**VERSLAG VAN EEN GELIJKVORMIGHEIDSONDERZOEK VOOR INGEBRUIKNAME EN/OF CONTROLEBEZOEK
VAN EEN ELEKTRISCHE INSTALLATIE OP LAAGSPANNING EN ZEER LAGE SPANNING****Algemene gegevens**

Plaats van het onderzoek:	Langestraat 27 , 9688 SCHORISSE				
Eigendom van:	/				
Opdrachtgever:	Anpimmo, Marollestraat 20, 9700 OUDENAARDE				
Type lokalen:	Woning	DNB:	Fluvius	Tarief:	Dubbeluurtarief
EAN-code installatie:	541 44	Nr. teller:	33490158	Index:	46319 // 38655 kWh
Installateur:	/				
BTW-nr.:	/	Of ID-kaartnr:	/	Uitgereikt te:	/ op /
Agent-bezoeker:	Nicolas Faingnaert				Datum onderzoek: 05/11/2019

Overeenkomstig de voorschriften van het Algemeen Reglement op de Elektrische Installaties (A.R.E.I.) - Interne procedure QPRO/ELE/001	
Type keuring:	Art. 271/271bis Periodieke controle (verkoop)
Bijkomende info:	Wijziging / uitbreiding volgens art. 271
Herkeuring op:	/
Bescherming tegen elektrische schokken bij onrechtstreekse aanraking:	Art. 86 Huishoudelijke lokalen of plaatsen (net TT - voeding van de elektrische installatie via elektrische teller)

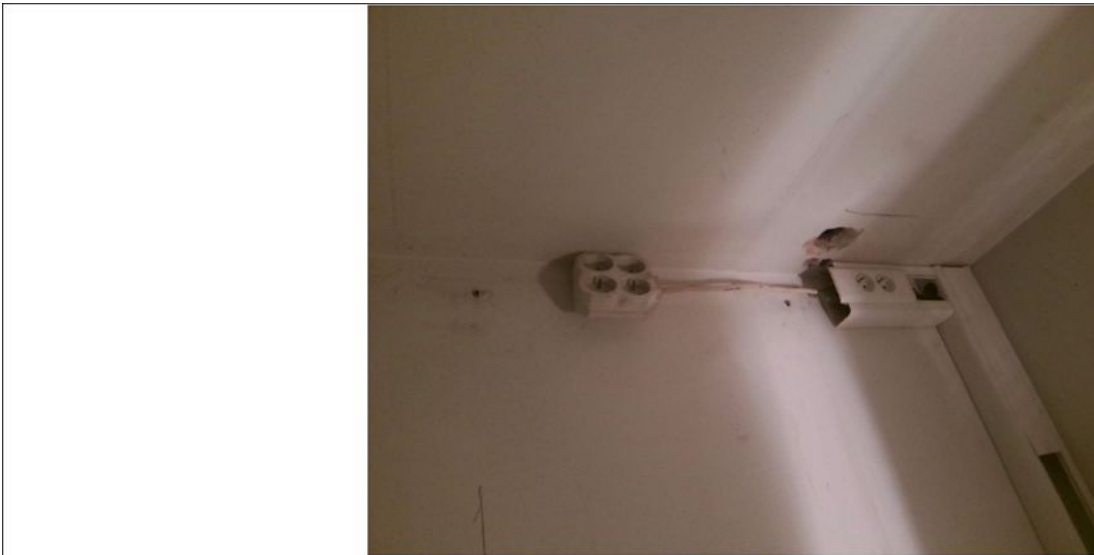
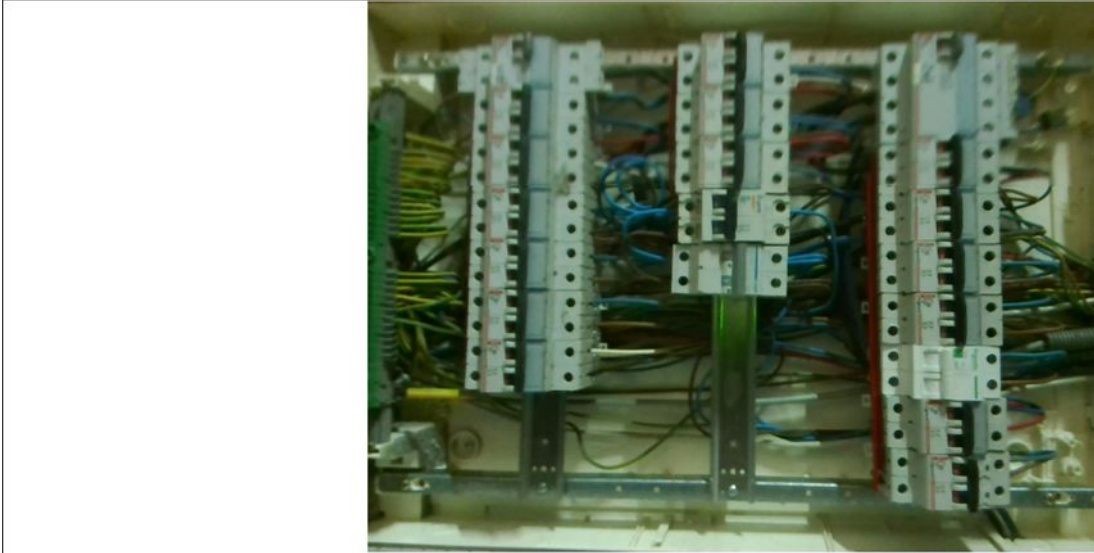
- 8.04. : Elektrische leidingen zijn niet ingevoerd, zodat een continue bescherming verzekerd is. (art 205)
- 8.09. : Geleiders van het type VOB zijn niet overal in buizen of gesloten goot geplaatst. (art 214)

- 4,12 = zie kring LD - Frigo
- 8 = doorgang garage-keuken
